変更前	変更後	変更理由
<p>2.5 汚染水処理設備等</p> <p>2.5.1 基本設計</p> <p>(中略)</p> <p>2.5.1.5 主要な機器</p> <p>2.5.1.5.1 汚染水処理設備、貯留設備（タンク等）及び関連設備（移送配管，移送ポンプ等）</p> <p>(中略)</p> <p>(1) 滞留水移送装置</p> <p>滞留水移送装置は，タービン建屋等にある滞留水を汚染水処理設備のあるプロセス主建屋，高温焼却炉建屋へ移送することを目的に，移送ポンプ，移送ライン等で構成する。</p> <p>移送ポンプは，1号機タービン建屋に6台，1号機原子炉建屋に2台，2号機タービン建屋に4台，2号機原子炉建屋に2台，2号機廃棄物処理建屋に2台，3号機のタービン建屋に5台，3号機原子炉建屋に2台，3号機廃棄物処理建屋に2台，4号機タービン建屋に5台，4号機原子炉建屋に2台，4号機廃棄物処理建屋に2台設置し，原子炉への注水，雨水の浸入，地下水の浸透等により1号～4号機のタービン建屋等に発生する滞留水に対して十分対処可能な設備容量を確保する。滞留水の移送は，移送元のタービン建屋等の水位や移送先となるプロセス主建屋，高温焼却炉建屋の水位の状況に応じて，ポンプの起動台数，移送元，移送先を適宜選定して実施する。</p> <p>(中略)</p>	<p>2.5 汚染水処理設備等</p> <p>2.5.1 基本設計</p> <p>(中略)</p> <p>2.5.1.5 主要な機器</p> <p>2.5.1.5.1 汚染水処理設備、貯留設備（タンク等）及び関連設備（移送配管，移送ポンプ等）</p> <p>(中略)</p> <p>(1) 滞留水移送装置</p> <p>滞留水移送装置は，タービン建屋等にある滞留水を汚染水処理設備のあるプロセス主建屋，高温焼却炉建屋へ移送することを目的に，移送ポンプ，移送ライン等で構成する。</p> <p>移送ポンプは，1号機タービン建屋に6台，1号機原子炉建屋に2台，1号機廃棄物処理建屋に2台，2号機タービン建屋に6台，2号機原子炉建屋に2台，2号機廃棄物処理建屋に6台，3号機のタービン建屋に9台，3号機原子炉建屋に2台，3号機廃棄物処理建屋に6台，4号機タービン建屋に7台，4号機原子炉建屋に6台，4号機廃棄物処理建屋に6台設置し，原子炉への注水，雨水の浸入，地下水の浸透等により1号～4号機のタービン建屋等に発生する滞留水に対して十分対処可能な設備容量を確保する。滞留水の移送は，移送元のタービン建屋等の水位や移送先となるプロセス主建屋，高温焼却炉建屋の水位の状況に応じて，ポンプの起動台数，移送元，移送先を適宜選定して実施する。</p> <p>(中略)</p>	<p>移送装置の追設に伴う変更</p>

福島第一原子力発電所 特定原子力施設に係

(a) 移送装置全体システム構成図 (1/3)
 図-2 滞留水移送装置のシステム構成図 (1/3)

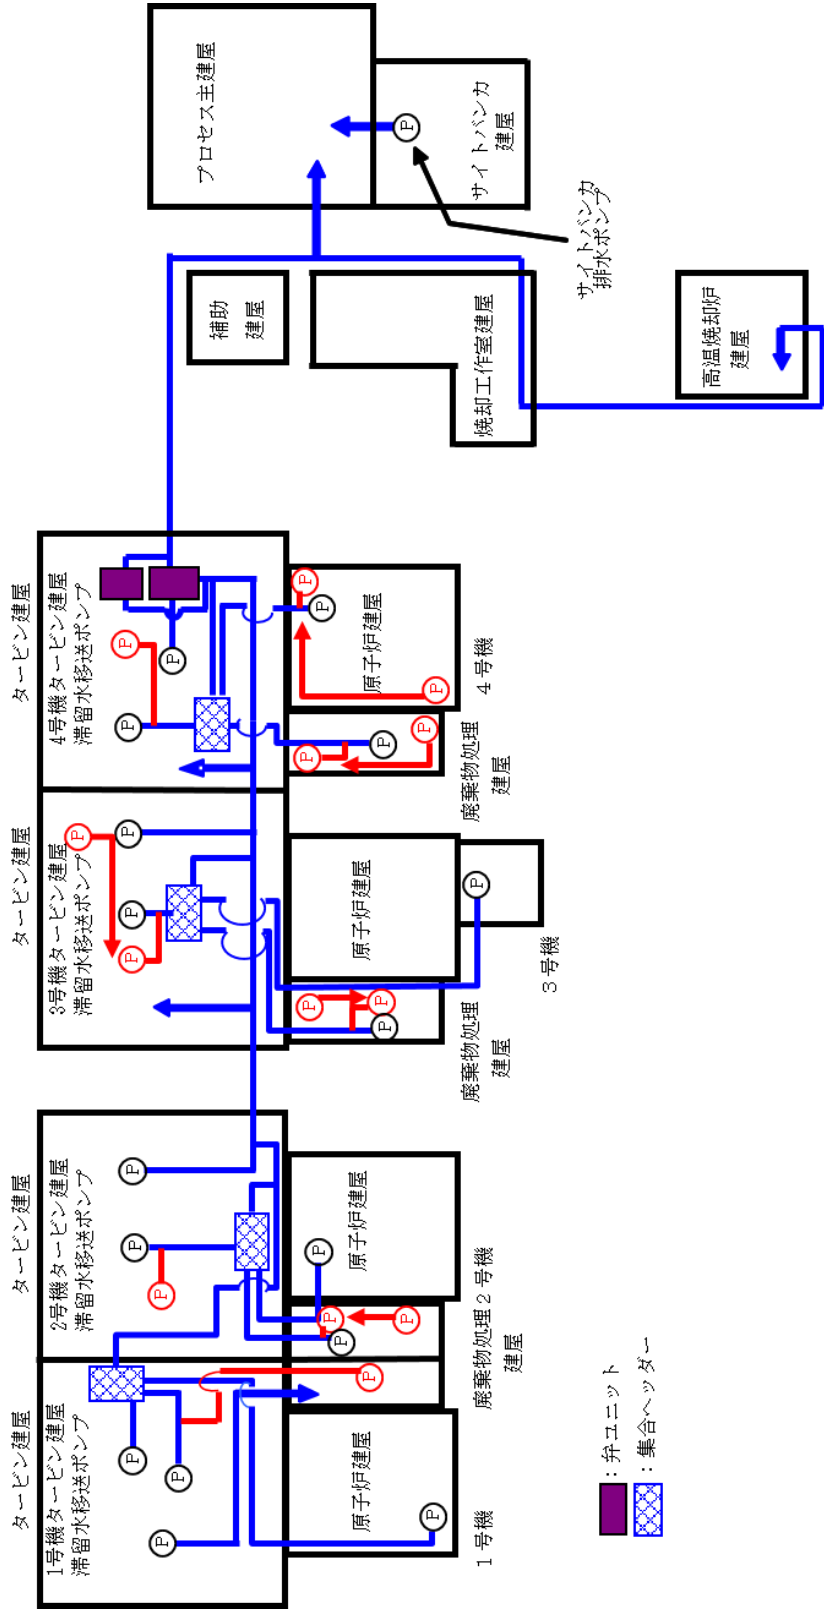
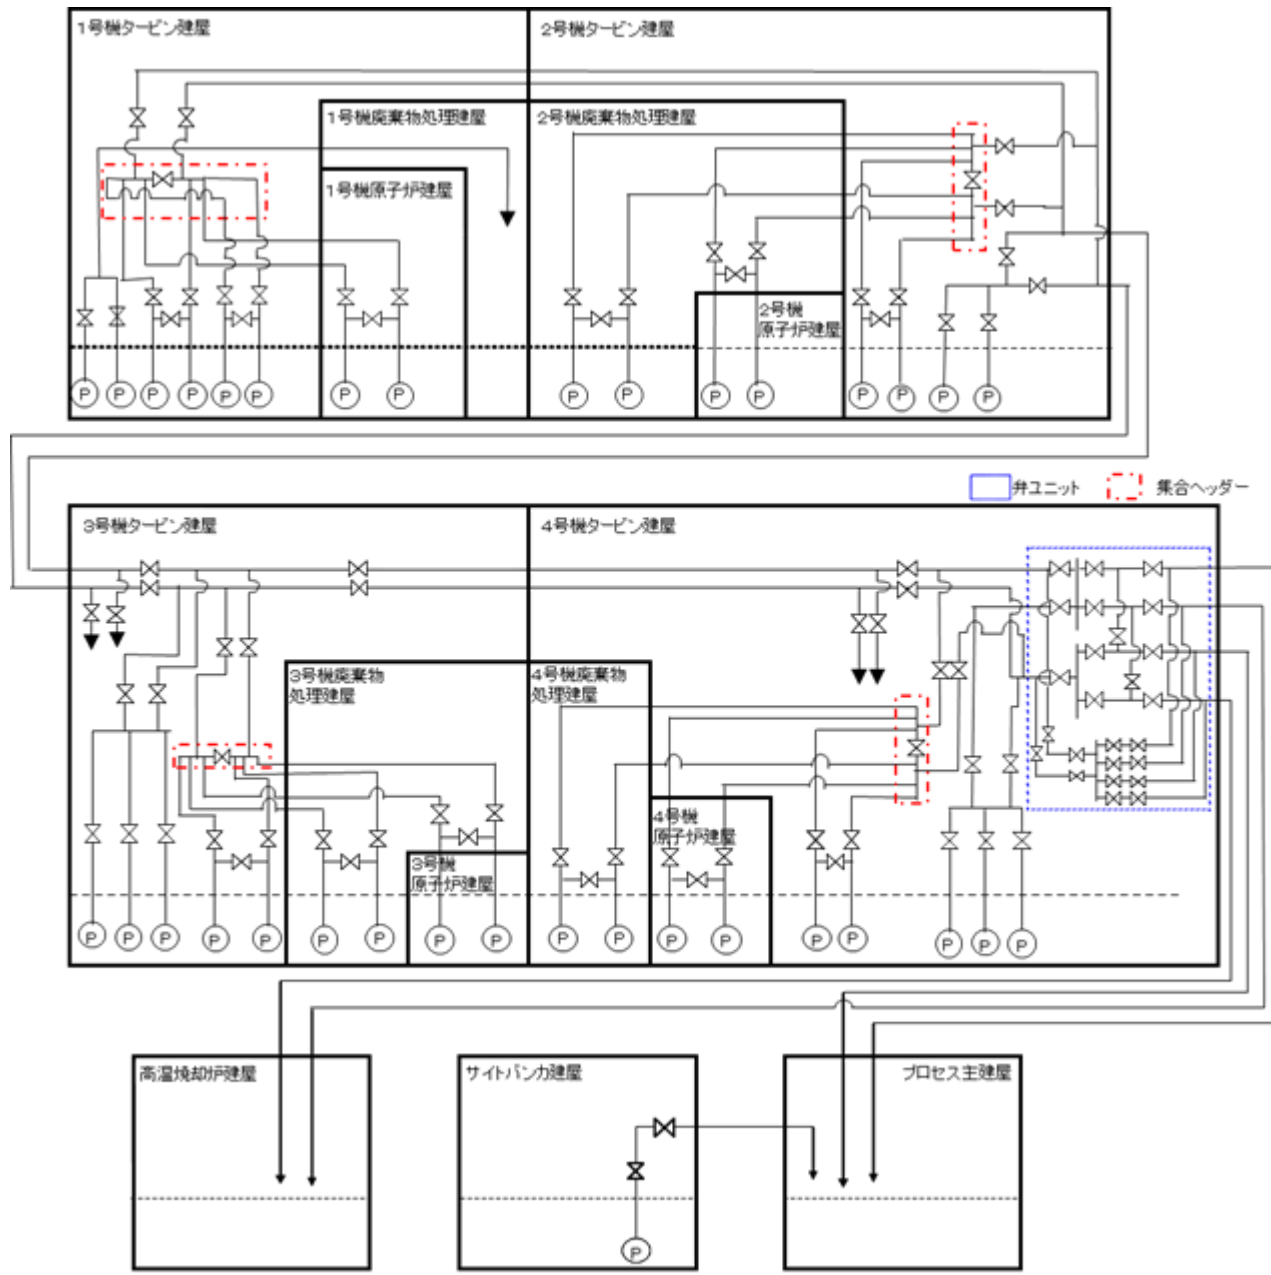
移送装置の追設に伴う変更および記載の適正化

図-2 滞留水移送装置の系統構成図 (2 / 3)

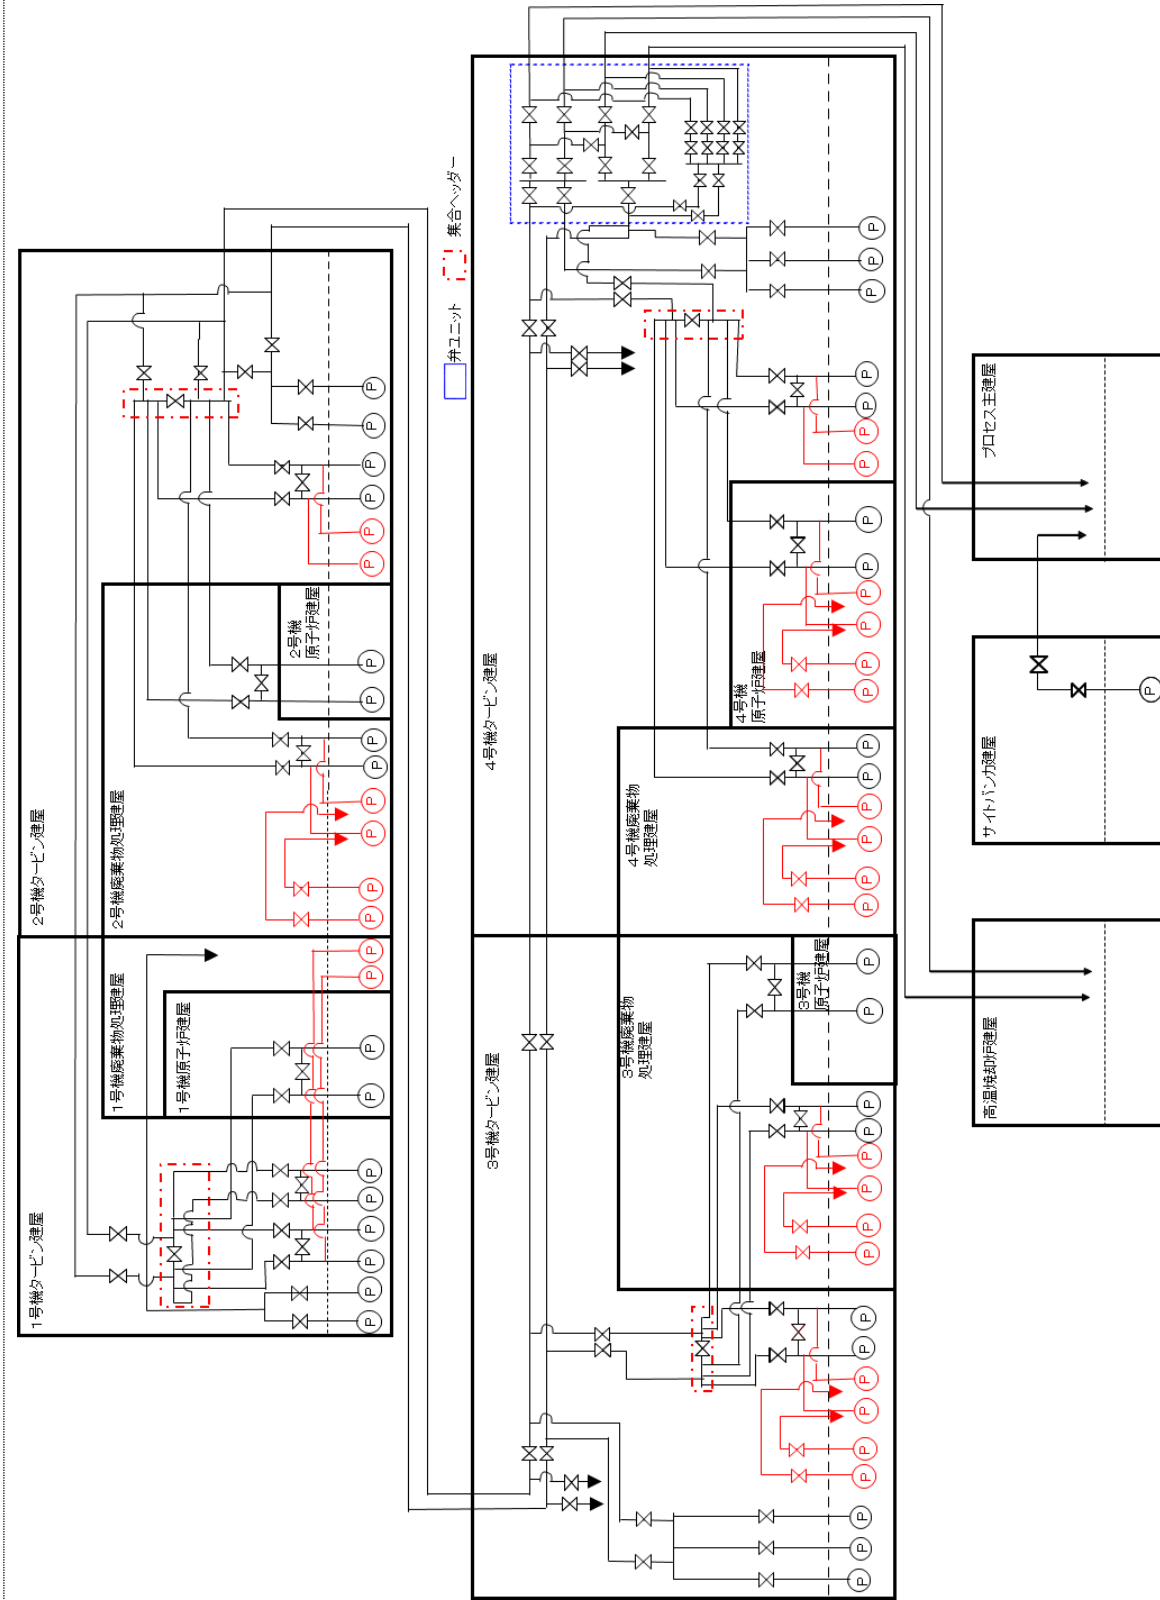
移送装置の追設に伴う変更および記載の適正化

図-2 滞留水移送装置の系統構成図 (3/3)

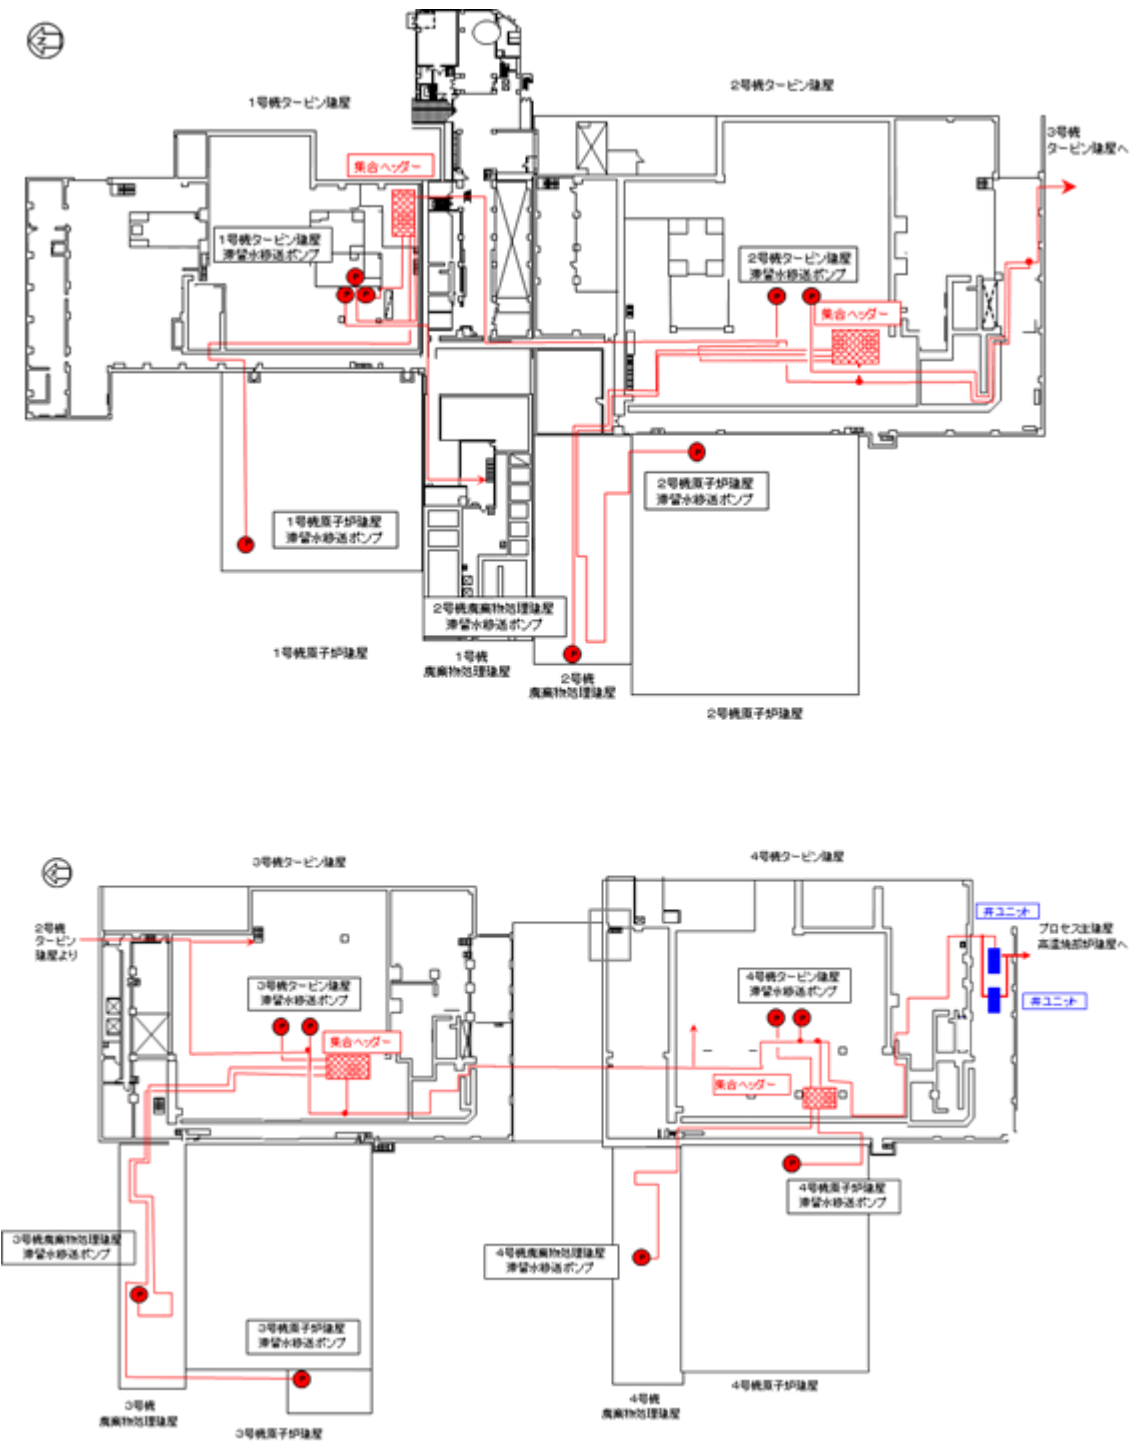
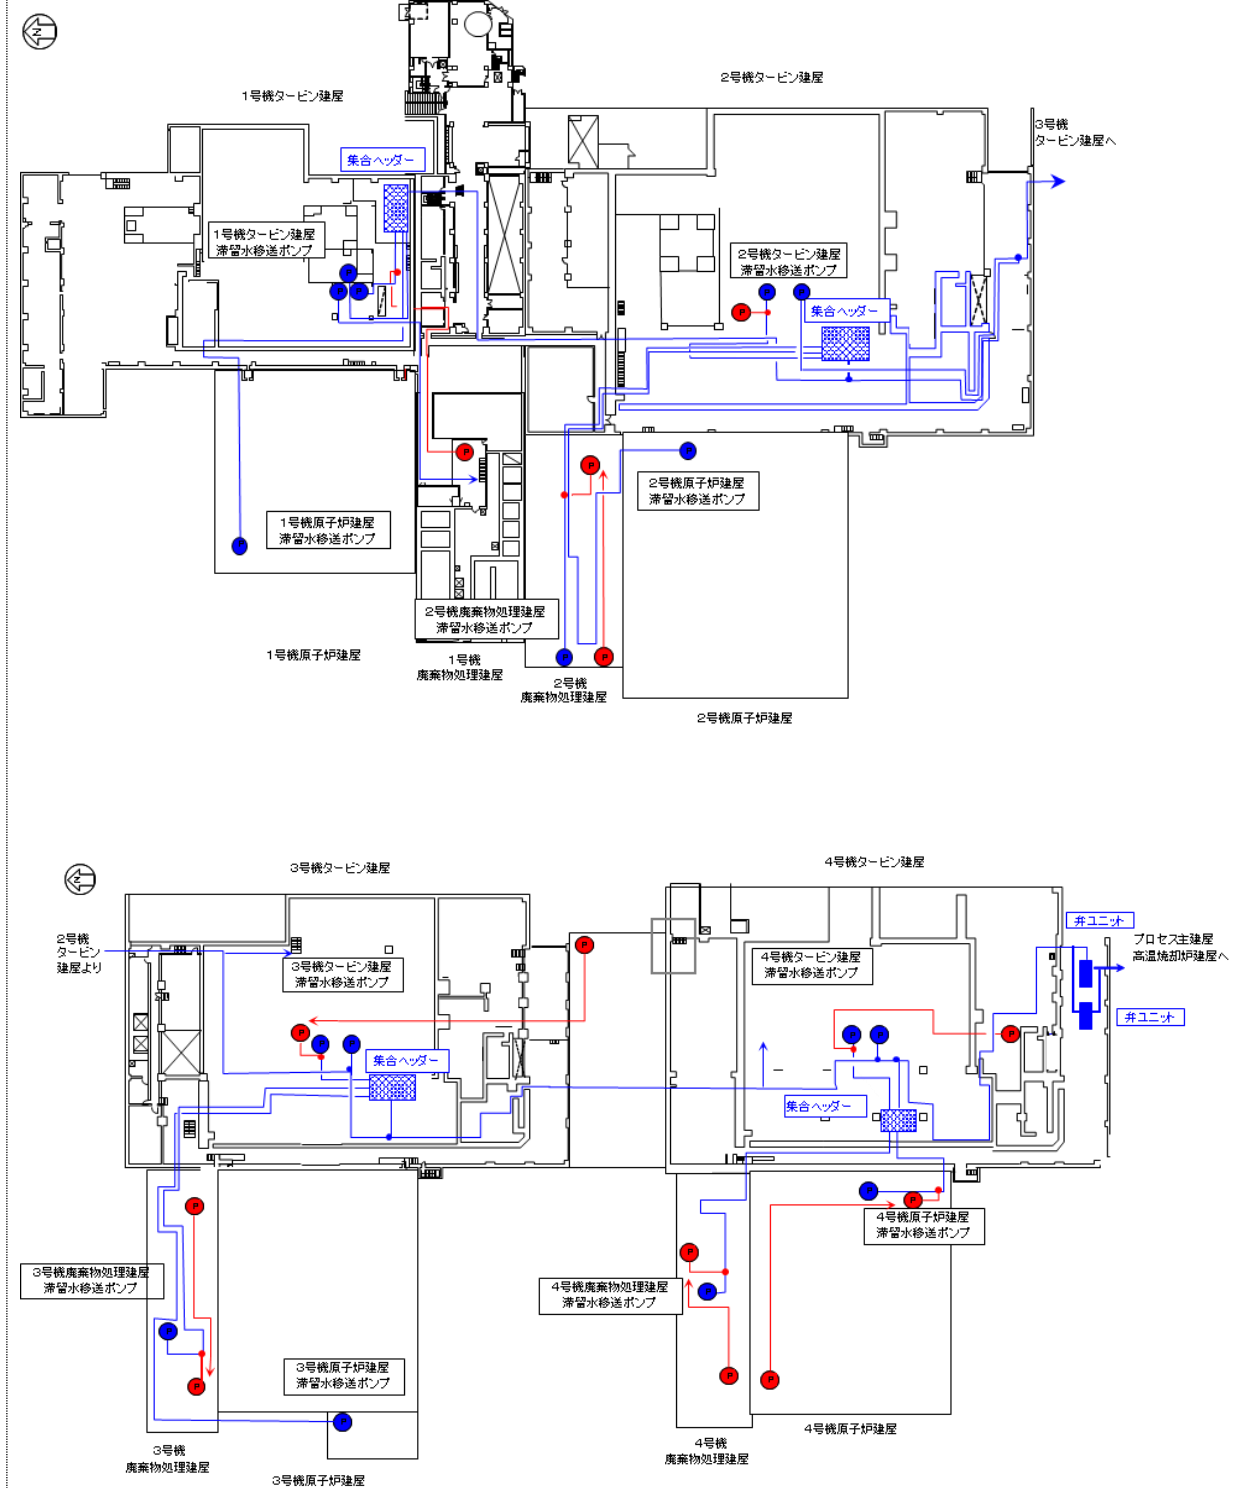
移送装置の追設に伴う変更および記載の適正化

図-1 配管概略図(1/11)

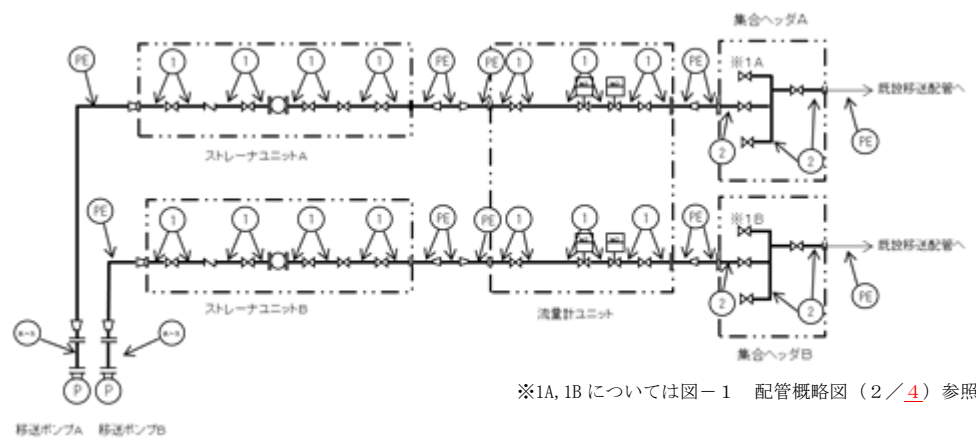
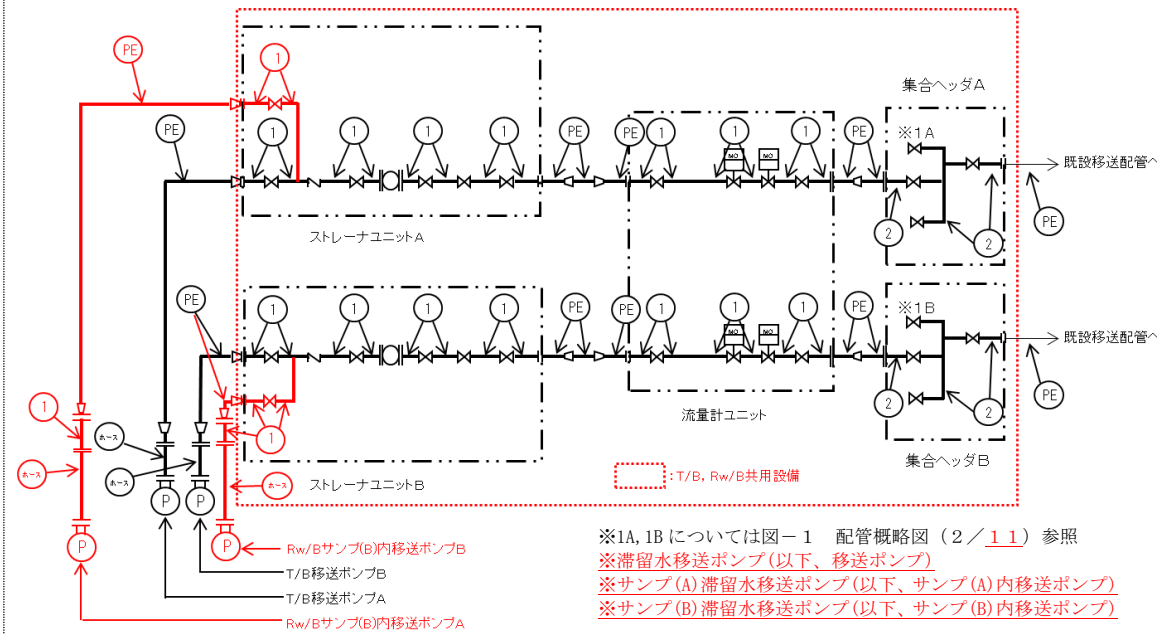
移送装置の追設に伴う追記および記載の適正化

図-1 配管概略図(2/11)

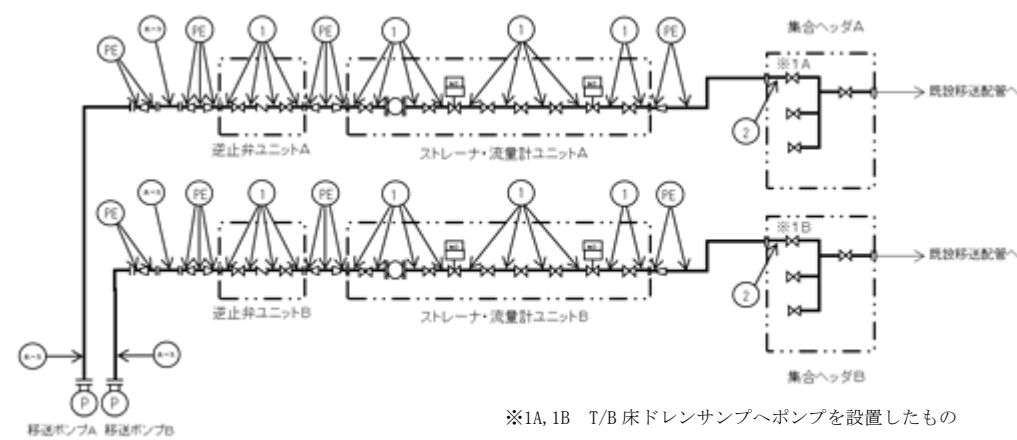
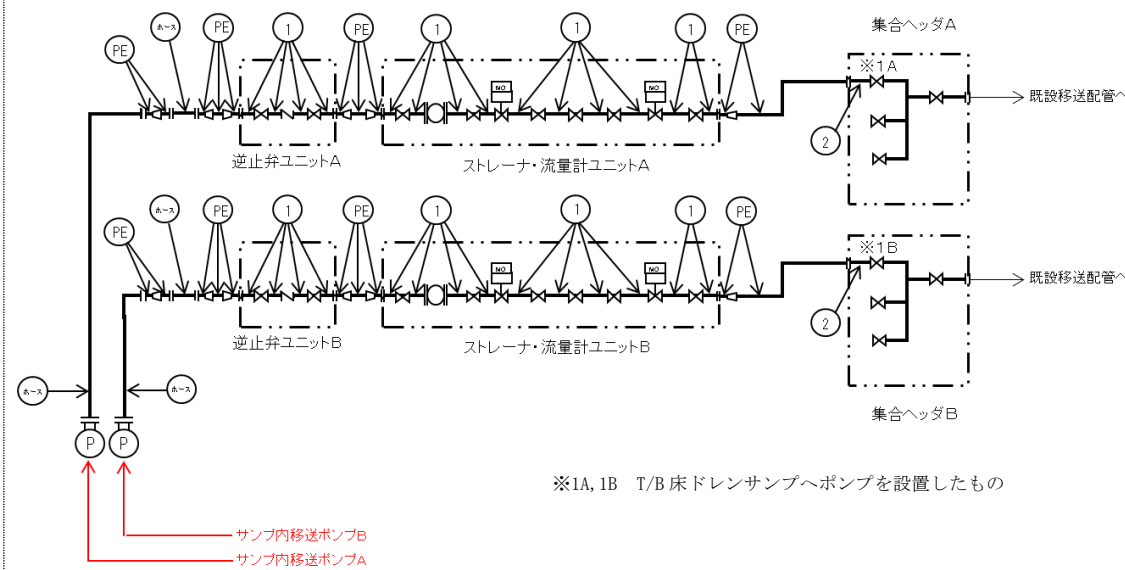
移送装置の追設に伴う記載の適正化

図-1 配管概略図 (5/11)
(2号機 R/B)

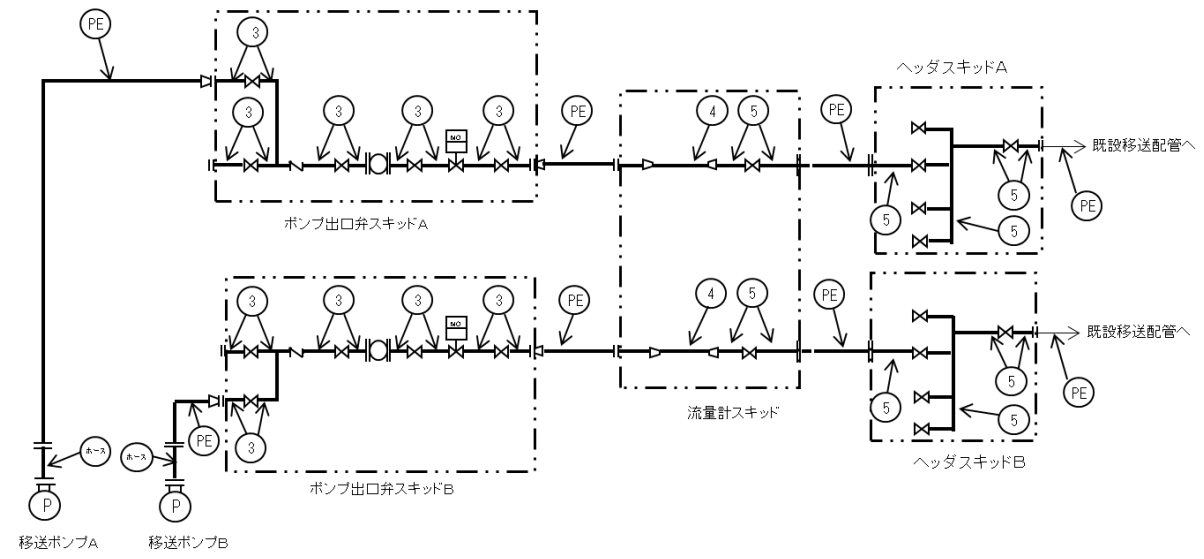
移送装置の追設に伴う記載の適正化
